Sicherheitsaudit

Protokoll - Ortsbegehung Pfaffengrund - Grundschule an der Elisabeth-von-Thadden-Schule am 20.03.2018

Kranichweg

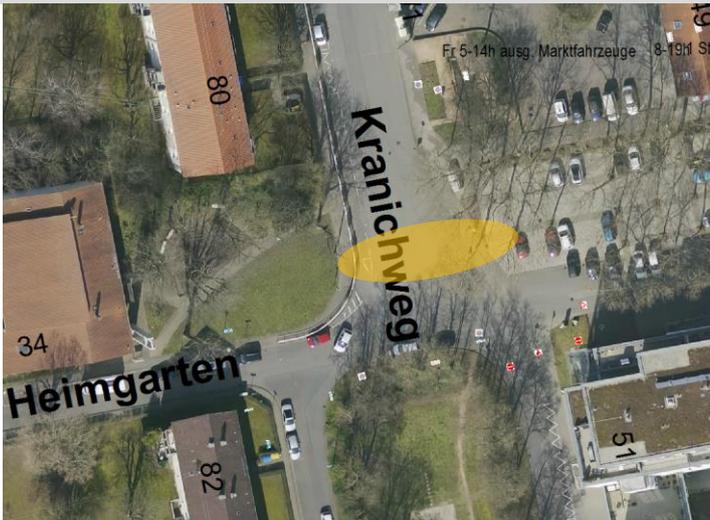
Nummer:	8-016
Verortung:	Kranichweg 82 - 88
Problembeschreibung:	Mögliche Hol- und Bringzone einrichten
Vorschlag:	Nicht möglich, wegen Feuerwehraufstellfläche → Abriss des Gebäudes im August geplant
Anmerkung:

Im Buschgewann

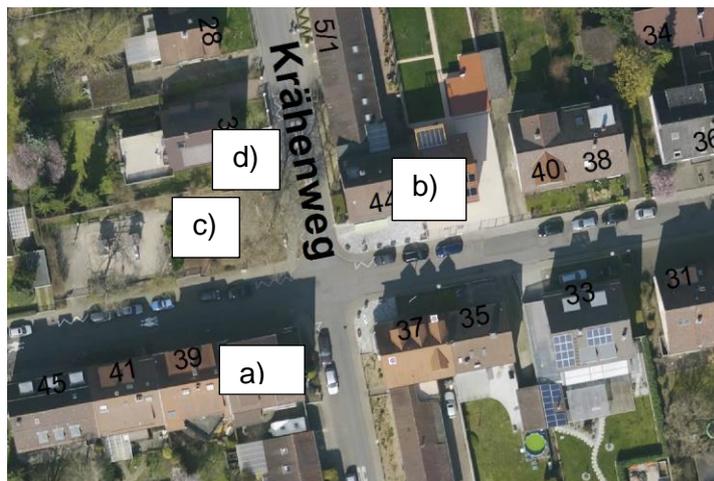
Nummer:	8-020
Verortung:	Im Buschgewann # Spielplatz neben Haus Nr. 46
Problembeschreibung:	Kfz parken vor dem Spielplatz-Eingang auf der Grenzmarkierung
Vorschlag:	a) Physikalisches Unterbinden des Parkens mittels Sperrfläche und Poller Erst mal nur eine Sperrfläche b) GVD - Kontrollen
Anmerkung:
